OSSERVAZIONI relative all'impatto ambientale del progetto di IMPIANTO EOLICO in COMUNE DI CARPINETO SINELLO - Provincia di CHIETI –

Nella presente relazione sintetica vengono riportate le osservazioni relative all'impatto ambientale del progetto in argomento e le carenze dei seguenti elaborati tecnici allegati allo stesso:

Figura 26 - Aree strategiche per la conservazione delle specie ornitiche di interesse comunitario (giallo: specie di ambienti agricoli e pastorali; verde: specie a nidificazione forestale).

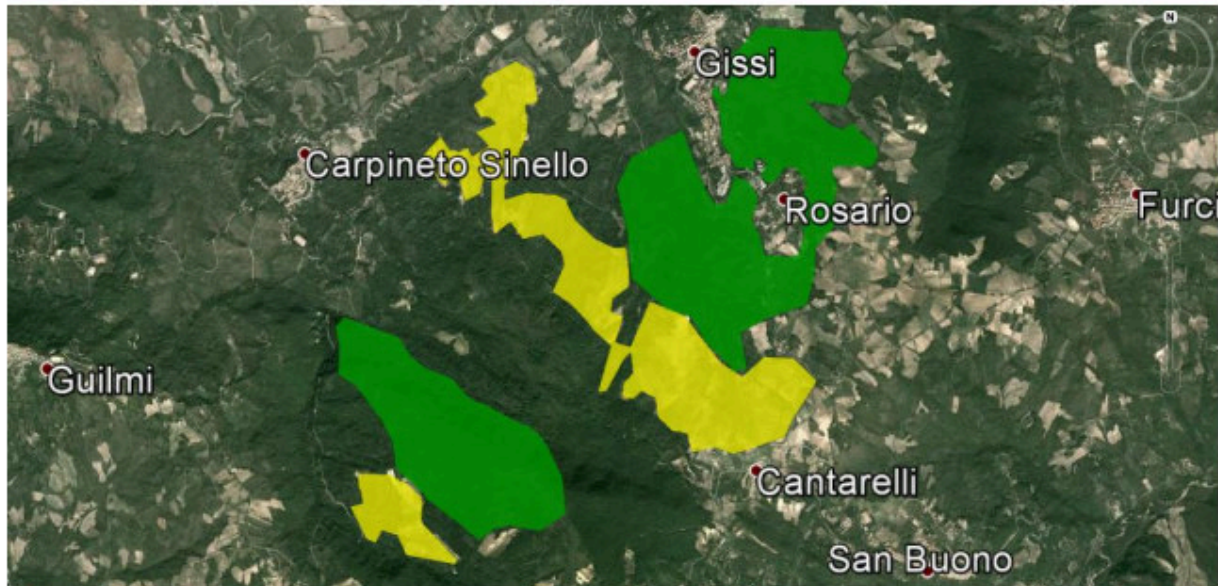
Sarebbe bastato copia/incollare la Check list e le osservazioni e proposte del Piano come la seguente cartina che da sola riassume l'importanza avifaunistica del Monte Sorbo

Il Monte Sorbo viene indicato inoltre nel Piano come area di interesse erpetologico mentre nella Relazione faunistica **le classi degli anfibi e rettili vengono ignorate** anche per quelle specie tutelate ai sensi della Direttiva 92/43 cee ed indicate nello stesso Piano.

Proposta per la definizione ed individuazione di Zone di Protezione Speciale

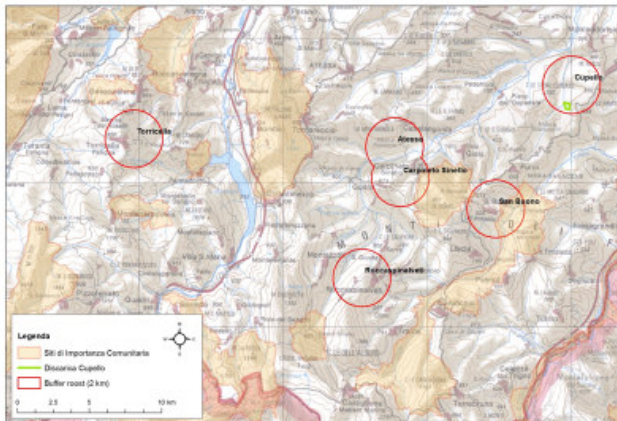
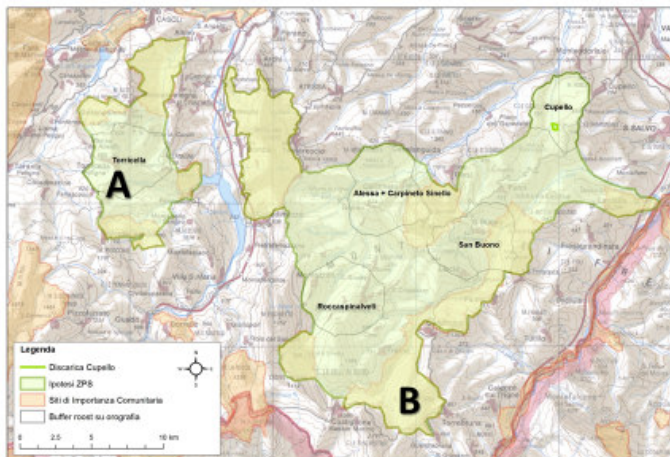
Perché l' area di Monte Sorbo è di estrema importanza per la tutela del Nibbio reale

Le motivazioni della tutela della ZSC di Monte Sorbo ai fini della protezione del Nibbio reale sono riassunte nella nota di presentazione della proposta delle ZPS che si allega e nella quale si evidenzia che tale esigenza trae origine dalle richieste della Commissione Europea e del Ministero per l' Ambiente.

Tutti gli aerogeneratori in progetto, la cabina di smistamento, il cavidotto e la sottostazione di allacciorcadono nell’area importante per l’avifauna (IBA 115 - Maiella, Monti Pizzi e Monti Frentani) e nella proposta di nuova ZPS sopra descritta;

In merito alle distanze il fatto che gli aerogeneratori in progetto siano esterni per poche decine o centinaia di metri impone comunque una seria valutazione in merito agli effetti per le specie a rischio presenti nella ZSC trattandosi soprattutto di uccelli il cui *home range* travalica la limitata estensione dell' area protetta.
